**OFICIO N° 827-2023-MINEM/DGAAH**

**Asunto** : Otorgar Conformidad al Expediente Técnico de Ingeniería de detalle del "Plan de Rehabilitación del SO111 (sitio 116) presentado por PROFONANPE".

## INFORME TÉCNICO N° 0581-2023-MINEM-DGAAH/DEAH

Asunto : Conformidad al expediente técnico de ingeniería de detalle del Plan de Rehabilitación del S0111 (Sitio 116) presentado por PROFONANPE, en el marco de la Ley N° 30321, su reglamento y modificatorias.

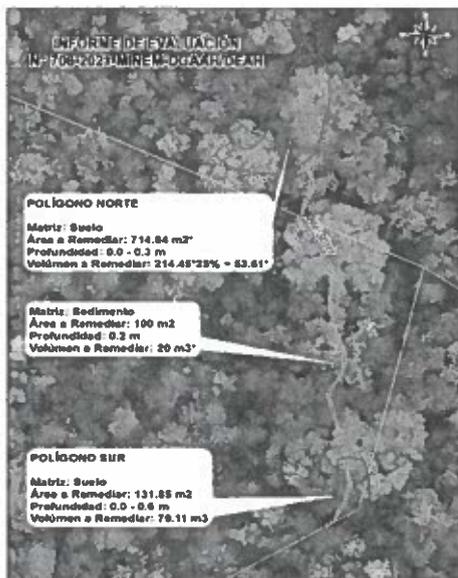
Sin embargo, de la revisión del Escrito N° 3583999: Expediente Técnico de Ingeniería de Detalle del Sitio S0111, donde se presentó el Estudio Topográfico, en el cual incluye el “PLANO TOPOGRÁFICO – VISTA DE PLANTA” (folio 1260), se verificó que:

1. No se representó las curvas de nivel a detalle de las áreas a remediar (polígono norte, polígono sur y área a remediar de sedimentos)
2. No realizó el cálculo del volumen a remediar de la matriz suelo y sedimento en función de la topografía a detalle.
3. No represento el área a remediar de la matriz sedimento.
4. No represento las instalaciones propuestas.

1. Plano topográfico a una escala adecuada que permita visualizar las curvas de nivel a detalle del área a remediar - polígono norte. A su vez, deberá actualizar el volumen a remediar del polígono norte en función de las curvas a nivel a detalle.
2. Plano topográfico a una escala adecuada que permita visualizar las curvas de nivel a detalle del área a remediar - polígono sur. En dicho plano se deberá diferenciar el área a remediar de la matriz suelo y el área a remediar de la matriz sedimento en función de la actualización del recorrido de la quebrada. A su vez, deberá actualizar el volumen a remediar de sedimentos y suelo en función de las curvas a nivel a detalle.

3. Plano topográfico a una escala adecuada que permita visualizar las curvas de nivel a detalle del área a remediar de la matriz sedimento. A su vez, deberá actualizar el volumen a remediar de sedimentos en función de las curvas a nivel a detalle.
4. Plano topográfico a una escala adecuada que permita visualizar las curvas de nivel de las instalaciones de soporte.

Tomar en consideración que deberá representar en el Layout como en la leyenda, las áreas a remediar de la matriz sedimento y suelo diferenciadas. (El plano deberá contar con vistas llave para una mejor visualización).

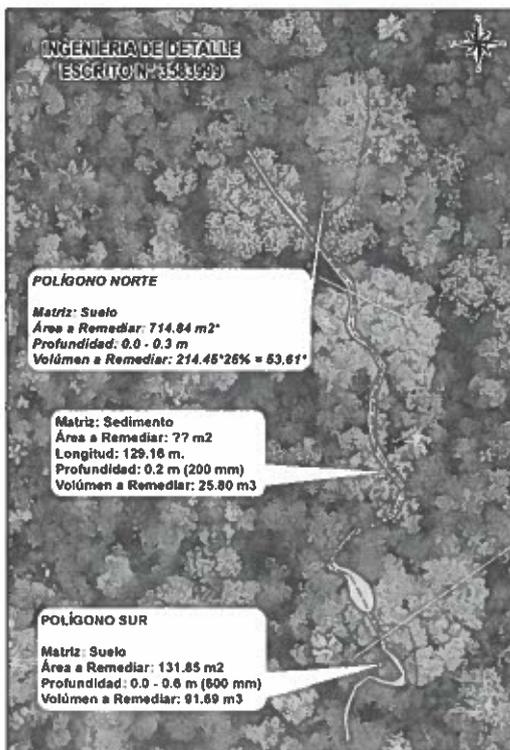
Además, el Informe de Evaluación N° 706-2021-MINEM-DGAAH/DEAH aprobado por la RD N° 311-2021-MINEM/DGAAH, se aprobó para la matriz suelo dos (02) áreas a remediar: Polígono norte y polígono sur. Y para la matriz sedimento un (1) polígono que recorre la quebrada, según se muestra a continuación:

Sin embargo, de la revisión de la información generada en el Escrito N° 3583999: Expediente Técnico de Ingeniería de Detalle del Sitio S0111, se verificó que, se actualizó el recorrido de la quebrada, con lo cual el área a remediar de sedimentos fue actualizada, sin embargo, no se consideró el total del recorrido aprobado en la RD N° 311-2021-MINEM/DGAAH, como se muestra a continuación:

Gráfica 03.2  
Área a remediar en el Sitio Inestabilidad 04111

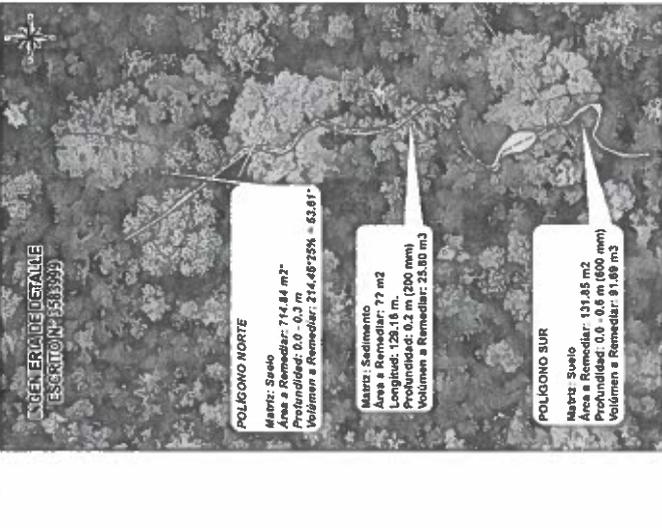
3. Plano topográfico a una escala adecuada que permita visualizar las curvas de nivel a detalle del área a remediar de la matriz sedimento. A su vez, deberá actualizar el volumen a remediar de sedimentos en función de las curvas a nivel a detalle.
  4. Plano topográfico a una escala adecuada que permita visualizar las curvas de nivel de las instalaciones de soporte.
- Tomar en consideración que deberá representar en el Layout como en la leyenda, las áreas a remediar de la matriz sedimento y suelo diferenciadas. (El plano deberá contar con vistas llave para una mejor visualización).
- Finalmente, deberá incorporar el cálculo del volumen del área a remediar de ambas matrices.
